# 浜岡原子力発電所 震源を特定せず策定する地震動について

2022年11月29日

# 標準応答スペクトルに係る補正申請（2021年12月）からの変更について

< 震源を特定せず策定する地震動 (今回) (応答スペクトル) >

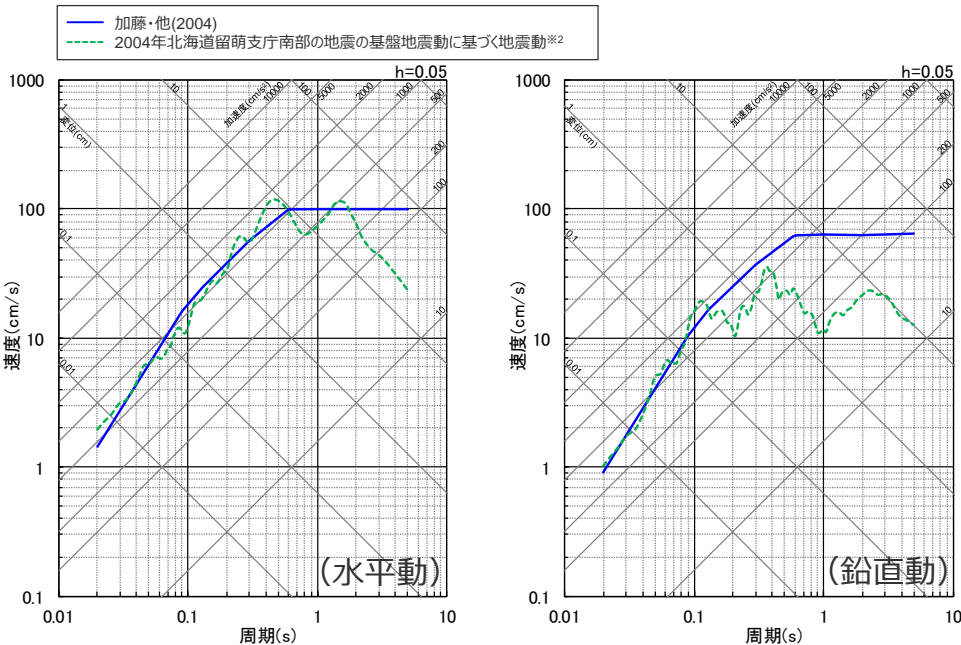
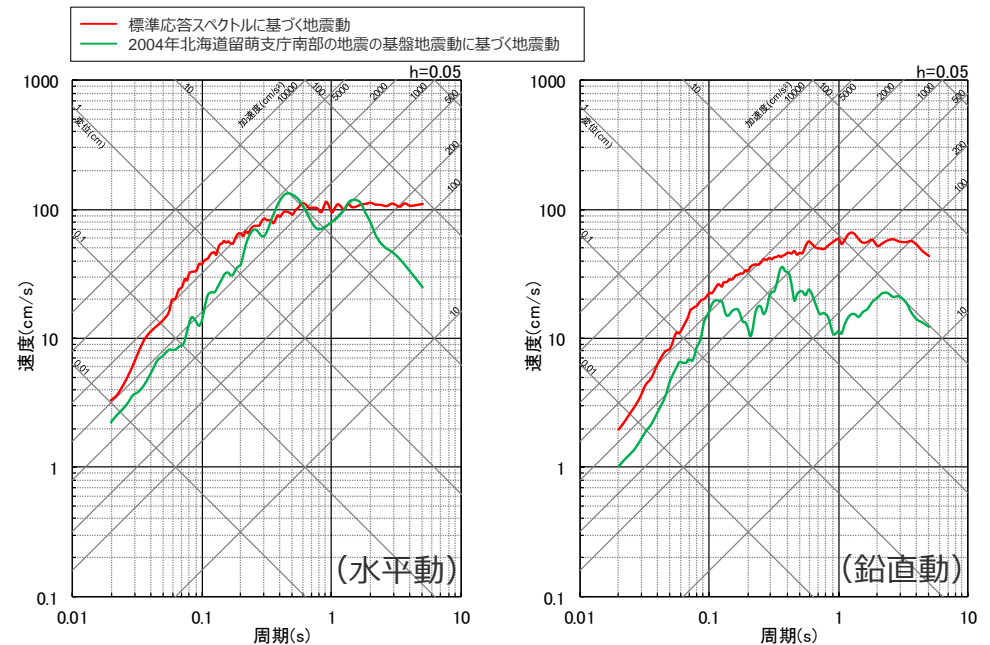
- 国内外における震源近傍の地震観測記録に基づく震源を事前に特定できない地震の知見である加藤・他(2004)による**応答スペクトル**を考慮。
- **2004年北海道留萌支庁南部の地震の基盤地震動** (K-NET HKD020 (港町) 観測点) を考慮 (浜岡原子力発電所の解放基盤表面との地盤物性の相違による影響の考慮なし)。

- 震源近傍の多数の地震動記録に基づいて策定された**標準応答スペクトル**に基づき、浜岡原子力発電所の解放基盤表面との地盤物性の相違を考慮した地震動を考慮 (加藤・他(2004)の応答スペクトルについては、「標準応答スペクトル」がこれを上回る地震動レベルとして策定されていることから、考慮しない)。
- **2004年北海道留萌支庁南部の地震の基盤地震動** (K-NET HKD020 (港町) 観測点) を考慮 (**浜岡原子力発電所の解放基盤表面との地盤物性の相違による影響を考慮**)。
